Rapport de contrôle d'installations électriques à basse et à très basse tension

RÉF. 143/2024/53863/01:2

Rue de Nivelles 301 - 7170 Manage

Visite de contrôle vente ancienne installation (8.4.2.)

Croquis de position élémentaire et descriptif sommaire des tableaux
 sur base de ce qui est visible et accessible lors du contrôle
 Note : ces croquis ne remplacent pas les schémas unifilaires et de position réglementaires

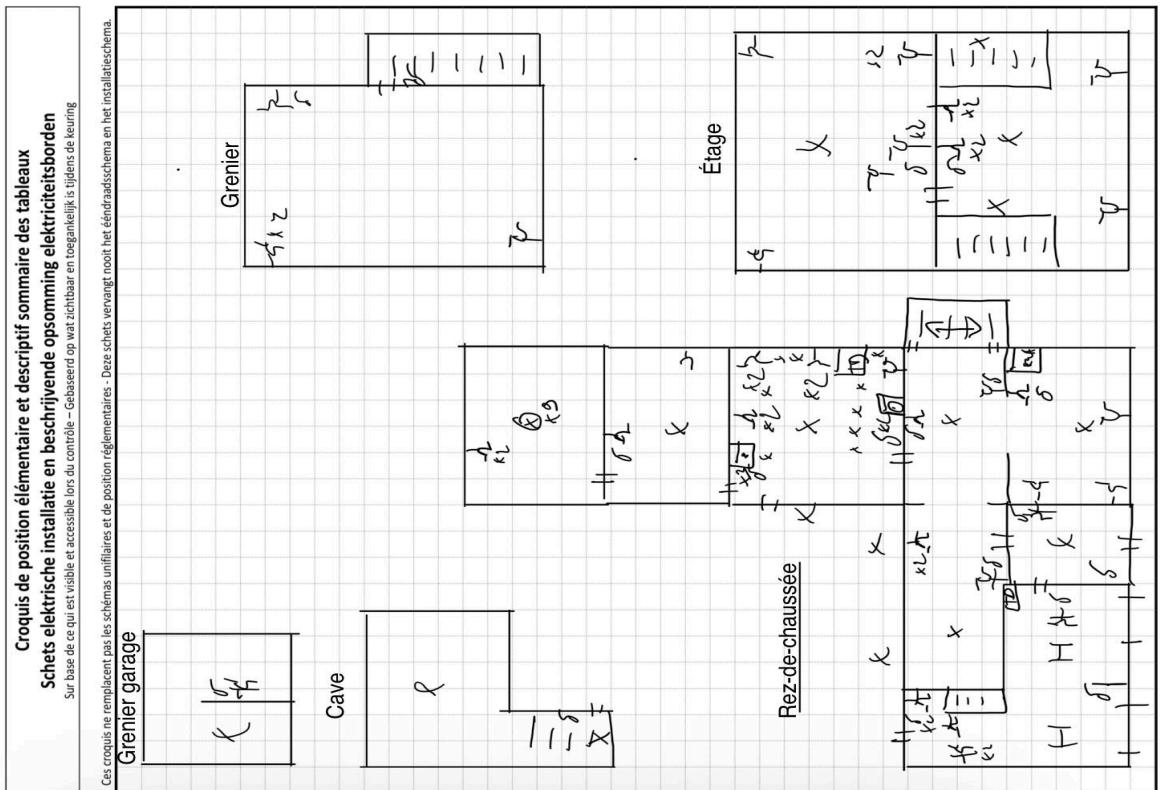
Il faut revoir la fixation du tableau dans la cage d'escalier.
